**380/220 kV-Leitung Beznau-Birr
Teilverkabelung Riniken**

**Stellungnahme
zur
Beschwerdeantwort der AXPO AG
vom 04.November 2010**

Heinrich Brakelmann

Rheinberg, im Januar 2011

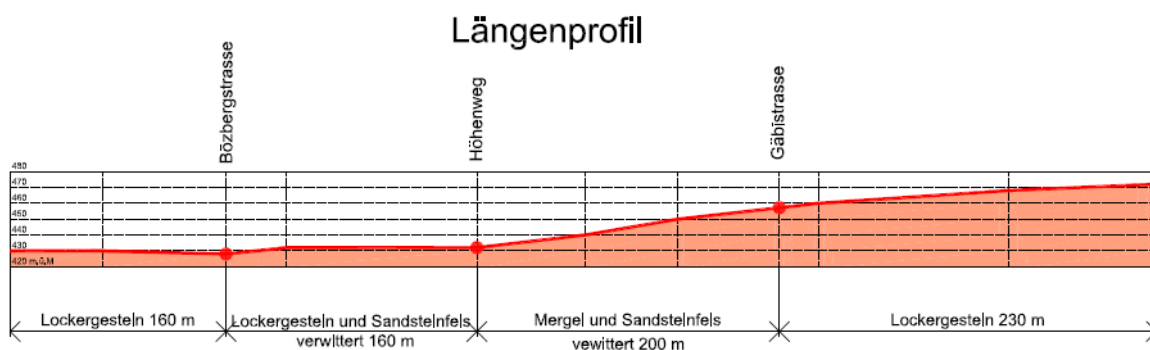
Ohne eine Trassenbeschreibung durch AXPO kann natürlich kein Kabelhersteller (so auch nicht nkt in ihrem Angebot) ausschließen, daß im Extremfall zwei Teillängen erforderlich werden könnten. Dieser Extremfall liegt in Riniken aber keineswegs vor. Es liegen auf der 950 m langen Trasse moderate Steigungen mit einer Höhendifferenz von insgesamt rd. 40 m vor, vergl. untenstehendes Längenprofil.

Es soll hier nun „geflossentlich“ auf diese einfache Problemstellung eingegangen werden: mit etwas Willen zur Problemlösung ist es nicht nur „denkbar“, sondern ohne weiteres realisierbar, das Kabel am unteren Umschlagplatz abzuspulen und über einen langen Rollengang über die Wiese bis zum oberen Trassenpunkt zu ziehen und dort wieder aufzuspulen. Hierbei ist eine Gewichtskraft von etwa 2 t des auf den Rollen aufliegenden Kabels zuzüglich der Reibkräfte an den Rollenböcken, insgesamt jedenfalls eine unbedenkliche Gesamtkraft aufzubringen. Um die Zugkräfte weiter zu verringern, könnten sogar in der Mitte der Strecke zusätzlich motorisch angetriebene Rollenböcke eingesetzt werden. All dies entspricht dem (eigentlich selbstverständlichen) Stand der Technik. Der eigentliche Einziehvorgang in den Stollen oder in die Leerrohre geschieht dann vom oberen Trassenpunkt her, wozu nur geringe Zugkräfte benötigt werden. Am oberen Trassenpunkt ist eine Fundamentierung für die auf- und abwickelnde Kabelspule vorzusehen in einem Bereich, in dem ohnehin Fundamente für das Übergangsbauwerk erforderlich werden.
